1
2
3
4Acta número doscientos setenta y siete correspondiente a la Sesión Extraordinaria número ochenta y
5dos celebrada por el Concejo Municipal del Cantón de Escazú, período dos mil seis – dos mil diez en
6la Sala de Sesiones “Dolores Mata”, del Palacio Municipal de Escazú, a las diecinueve horas con
7cinco minutos del jueves veintiuno de enero del dos mil diez, con la asistencia de las siguientes
8personas:
9

44
45**ARTÍCULO ÚNICO:** Atención al Arq. Ibo Bonilla Oconitrillo para que presente un resumen
46de los planos constructivos, planos topográficos, especificaciones técnicas, presupuesto
47detallado por etapas y la memoria de cálculo general del proyecto de remodelación del Parque

**20 PROYECTO: REMODELACIÓN DEL PARQUE CENTRAL DE ESCAZÚ
21 CONSULTOR: PLANOS Y PROYECTOS VALDESOL S.A.**

30CAMBIOS EN ESCENARIO

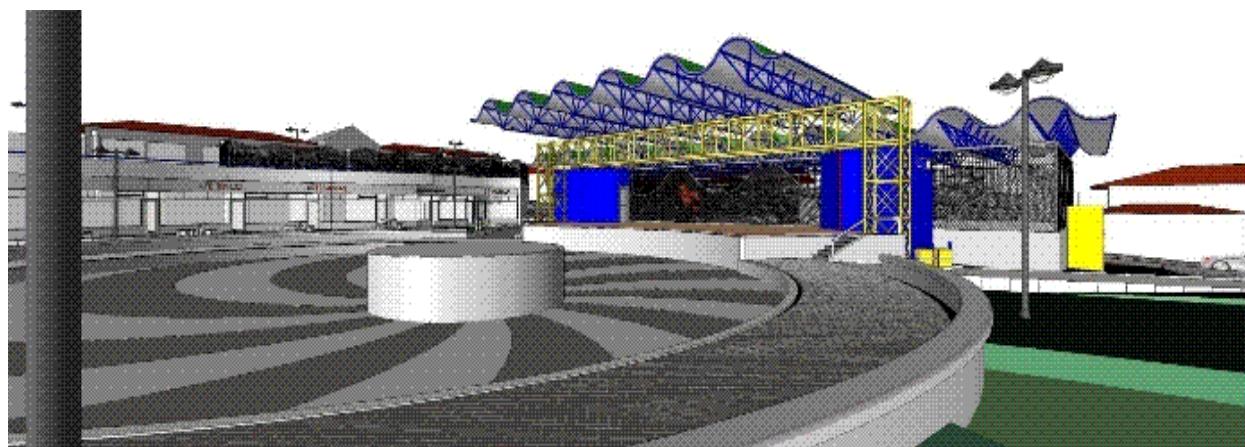
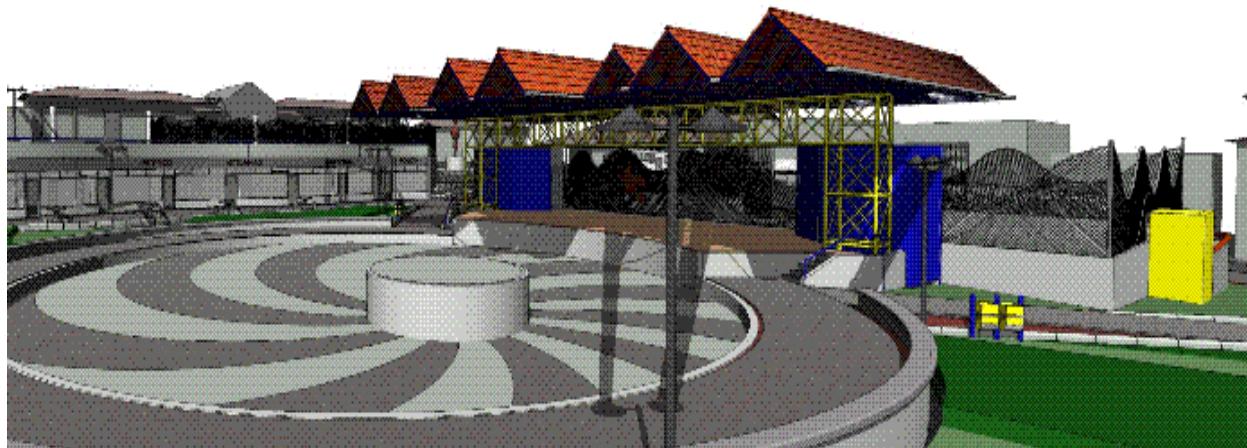
40El síndico Oscar Calderón consulta si el techo del escenario se extiende hasta cubrir parte de la
41cancha.

45El síndico Oscar Calderón señala que dependiendo de la altura que ese techo tenga sobre la cancha,
46aunque la misma tenga las dimensiones reglamentarias, nunca se va a poder utilizar para partidos

43El Arq. Ibo Bonilla indica que hay dos metros del techo que vuelan sobre la cancha.

3 El Arq. Ibo Bonilla señala que el escenario se eleva noventa centímetros más arriba del escenario, que
4 tiene una altura de cinco metros y medio, de manera que el techo tendría una altura de casi seis
5 metros y medio. Señala que por el área perimetral que tiene la cancha, sería muy raro que una pelota
6 vaya a pegar en ese techo. Reitera que esa cancha no se está planteando como una cancha de
7 competencia, que tendrían que contemplar otras consideraciones adicionales, sino como una cancha
8 recreativa, que es lo típico que se presenta en ese lugar, según el comportamiento que se observó
9 antes de diseñar el anteproyecto.
